臺北市政府工務局大地工程處 函

主旨：檢送本處110年12月15日召開110年第4次水土保持計畫核定後抽查會議紀錄1份，請查照。

臺北市政府工務局大地工程處
110年第4次水土保持計畫核定後抽查會議紀錄

(一) 「臺北市士林區平等段二小段 516 地號保護區農舍新建工程水土保持計畫」水土保持義務人鄭惠方，承辦技師陳智誠，審查單位國立屏東科技大學：

水土保持設施配置圖

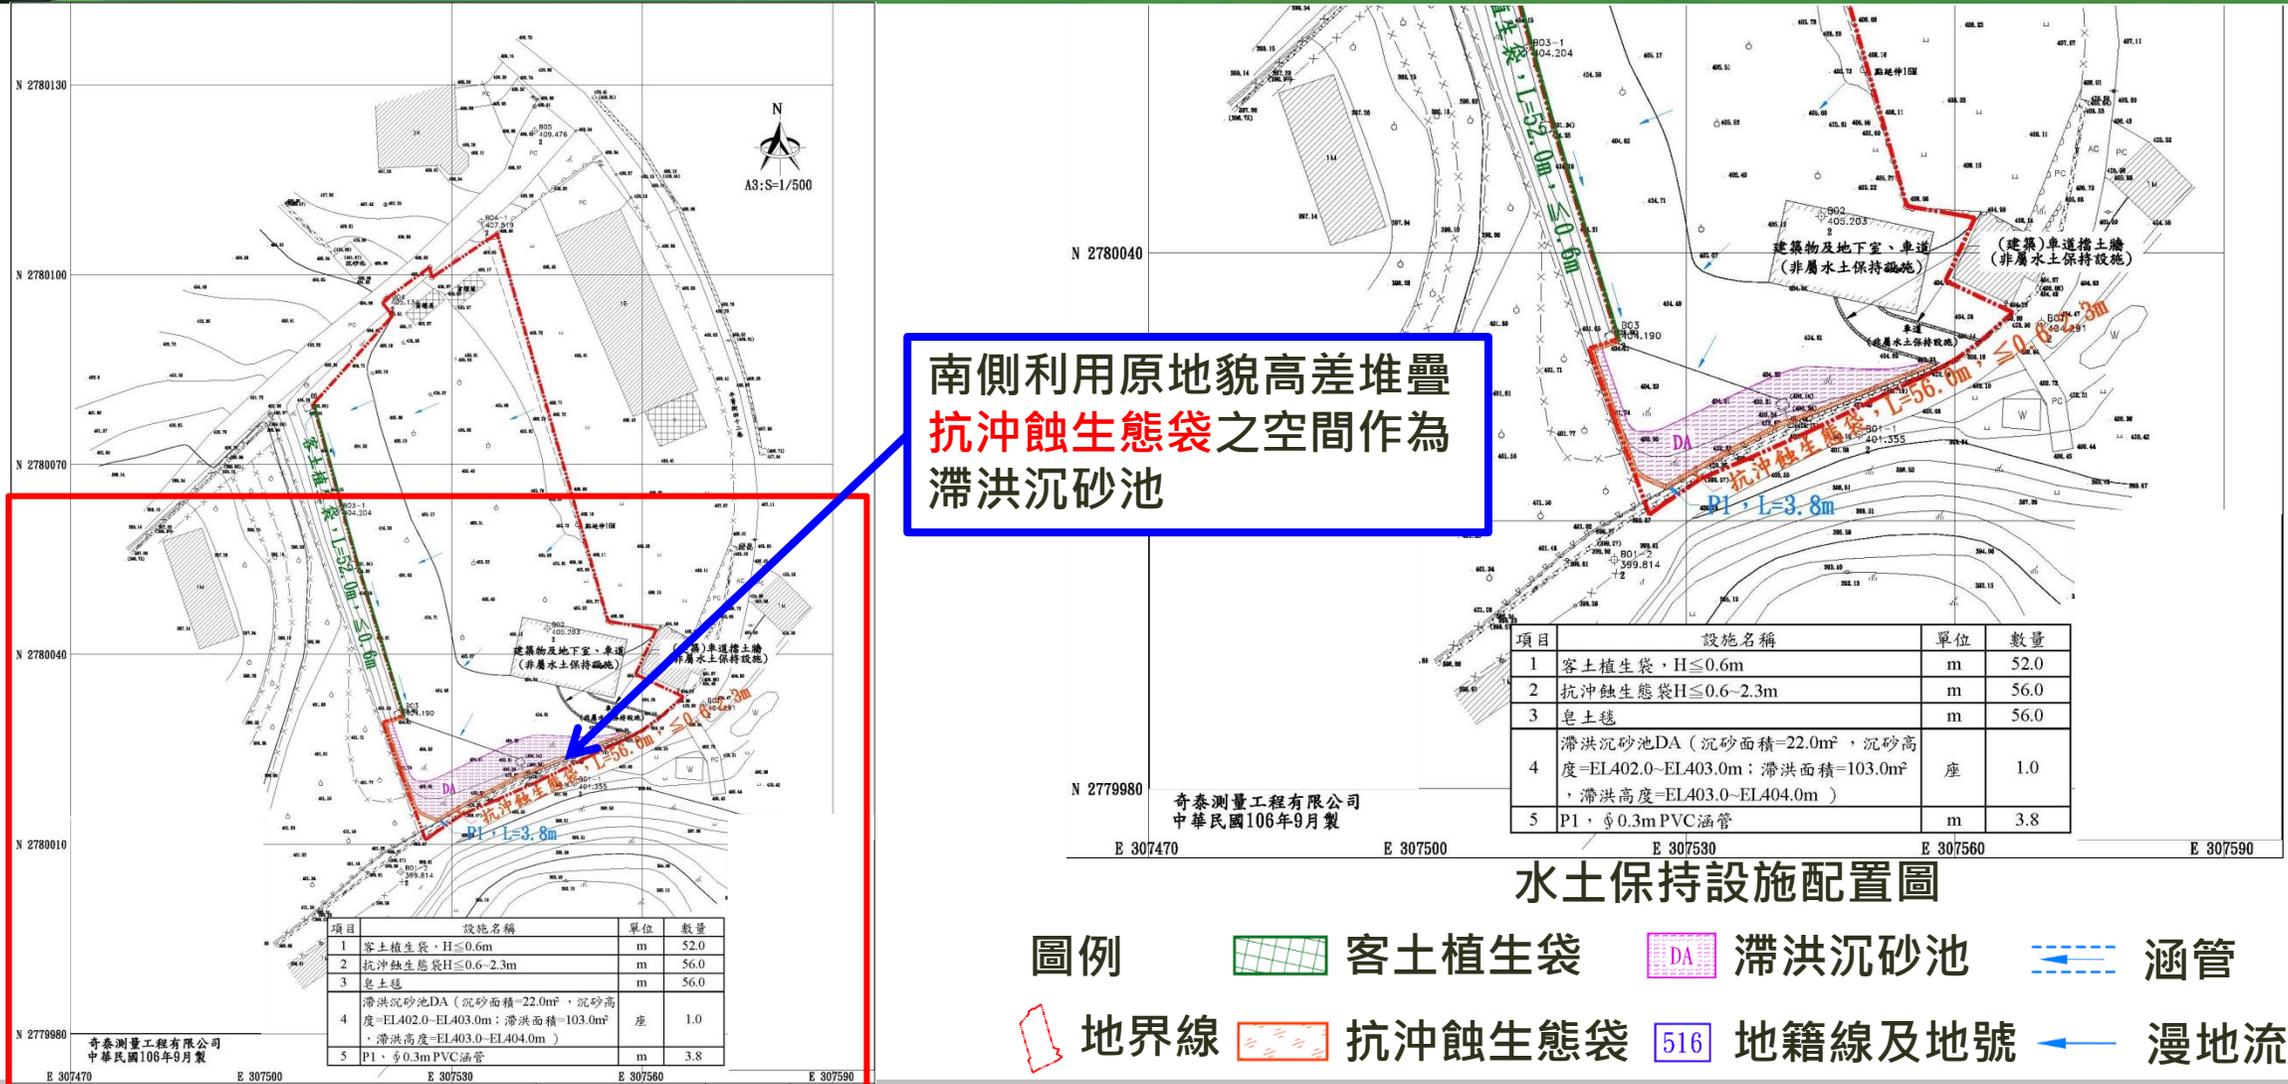
1. 本案審查單位建議利用現有地形設置滯洪沉砂設施，以零挖方量之理念規劃，減少開發衝擊，並保留適量法定可開發面積供未來調整，屬優良審查案例，值得推廣。下列建議請承辦技師參考：
 - (1). 池壁以抗沖蝕生態袋輔以錨定加固，惟背側無土方或基礎支撐(詳圖誤繪牆背地面線)，除定性之安全說明，似可增加定量之穩定性分析。
 - (2). 擇定竹子湖雨量站，推算之滯洪量體較為偏大保守，似可評估改採較近雨量站，輔以未開發區之苗木造林保育作為，檢討降低滯洪量體及池壁高度。
2. 本案利用植生土袋包作截水牆，將未開發區逕流水引導至下游滯洪沉砂池，有別於一般以深挖設置 RC 構造物之方式開發，係屬優良設計案例值得推廣，另建議可評估補充學理說明或定量分析。
3. 滯洪沉砂池為不規則形狀，依本處110年10月29日北市工地審字第11030274802號函規定，請於圖面繪製至少三處測量尺寸以利完工檢查。另圖4-4坡度圖坵塊宜標示邊長。

滯洪沉砂池剖面

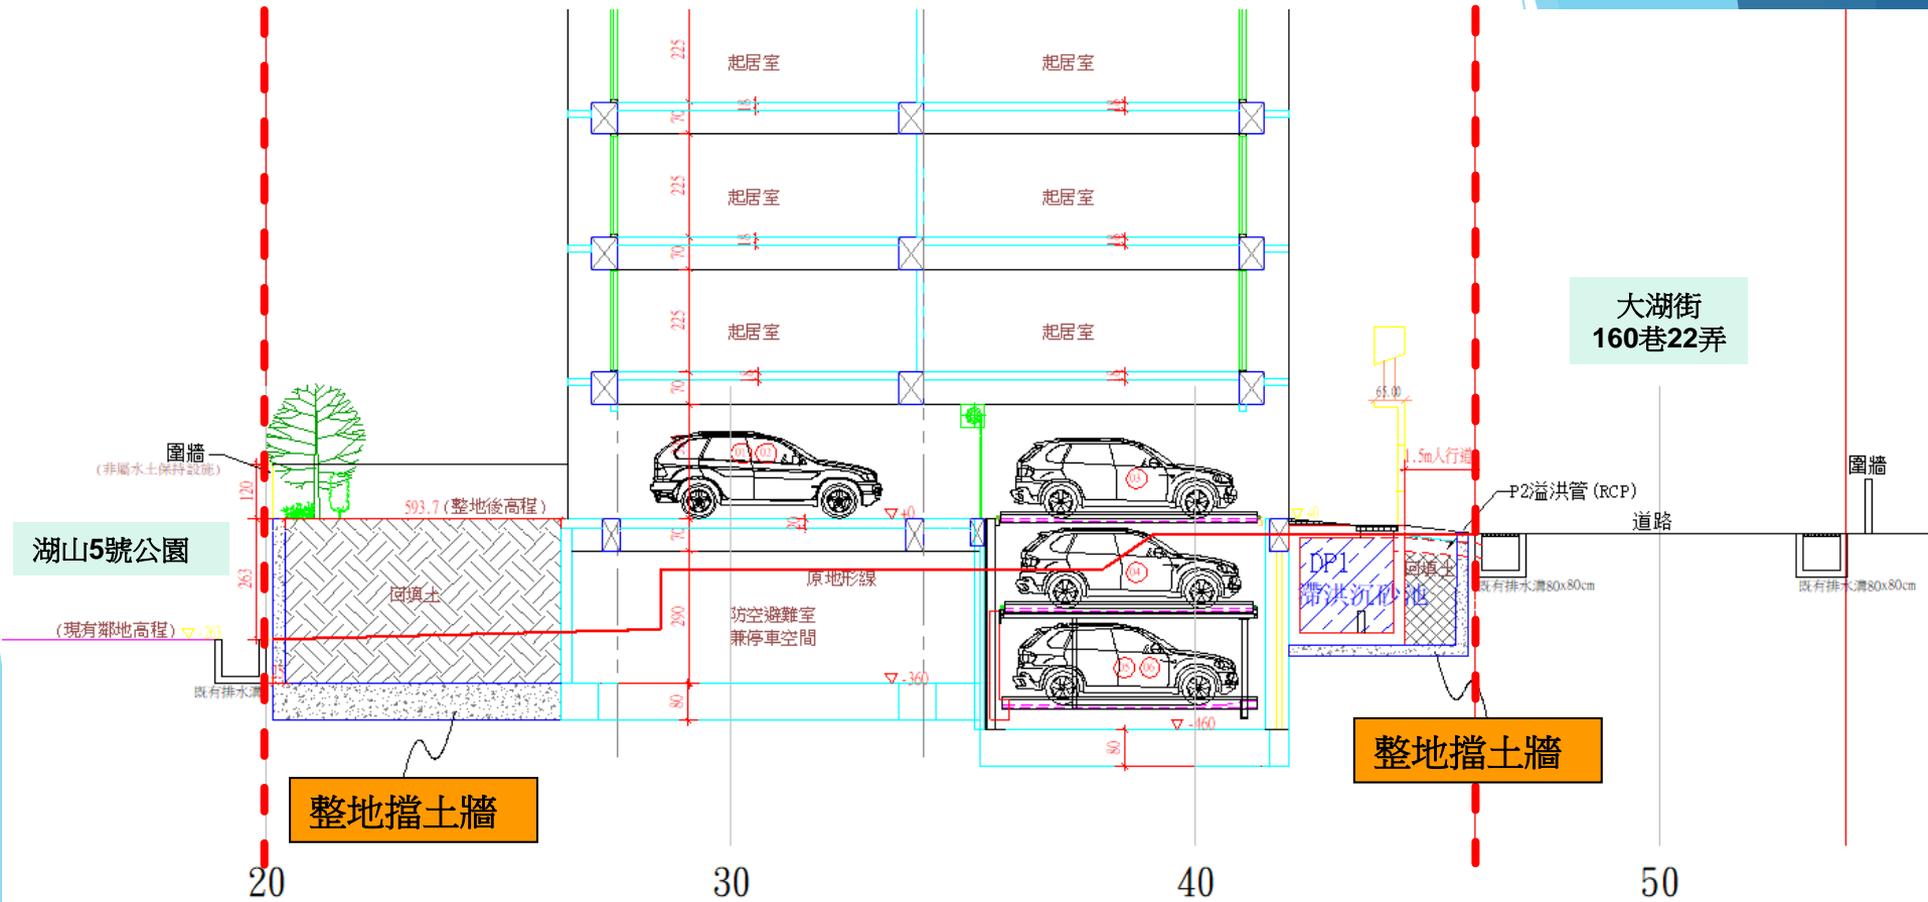
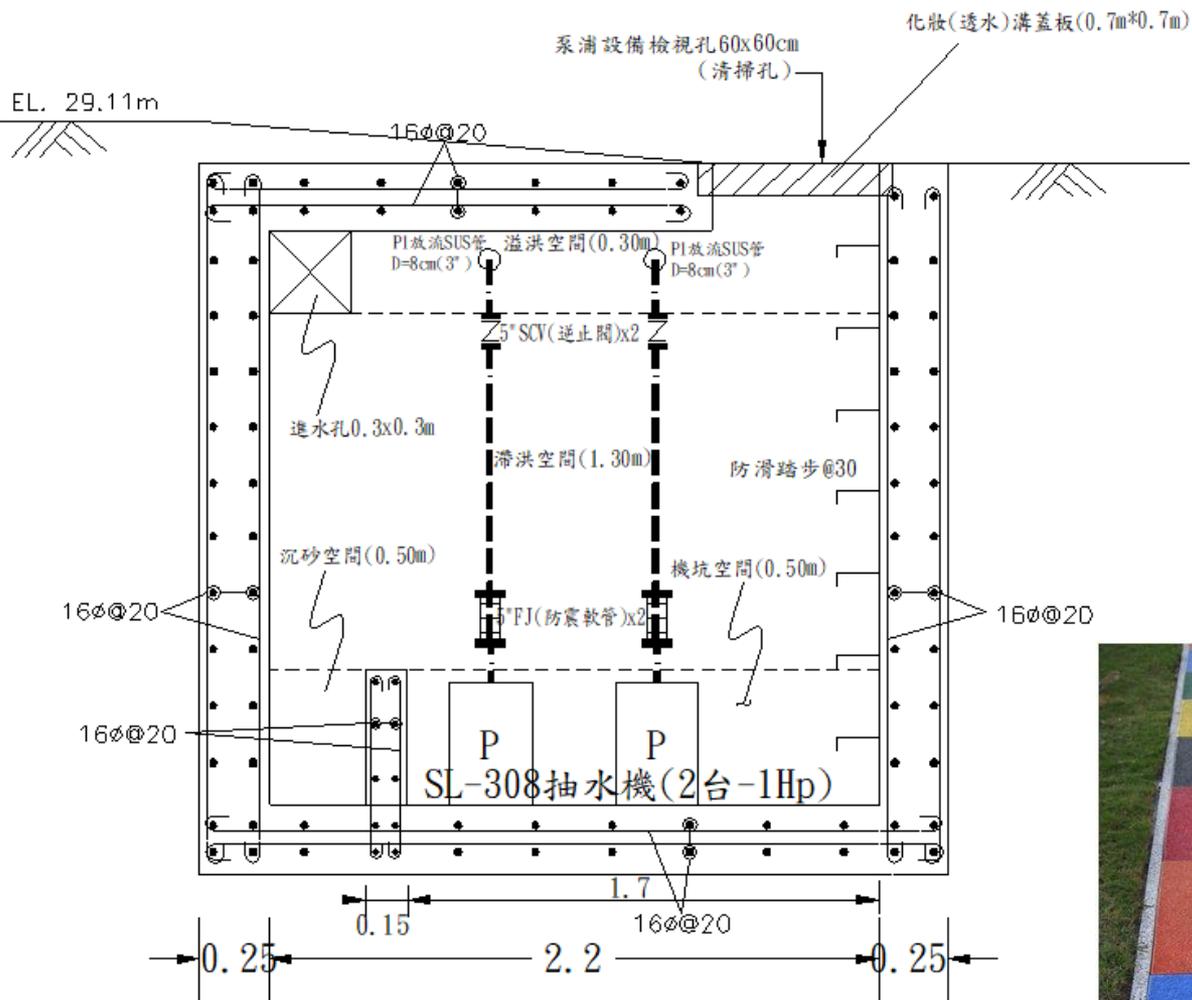
1. 本案於沉砂設施側邊設置橫向滲透管，將積水導引至抽水機坑，再由機坑縱向滲透管將積水排除，屬優良設計案例值得分享。
2. 為避免急抽急停造成抽水機過熱，建議應於內文檢討說明適當之起、停抽水位。
3. 計畫內文說明，現場採用之抽水機須經監造技師同意後方可安裝一節，建議於完工申報時以實際採用抽水機之排放量反算檢討滯洪量體是否足夠。
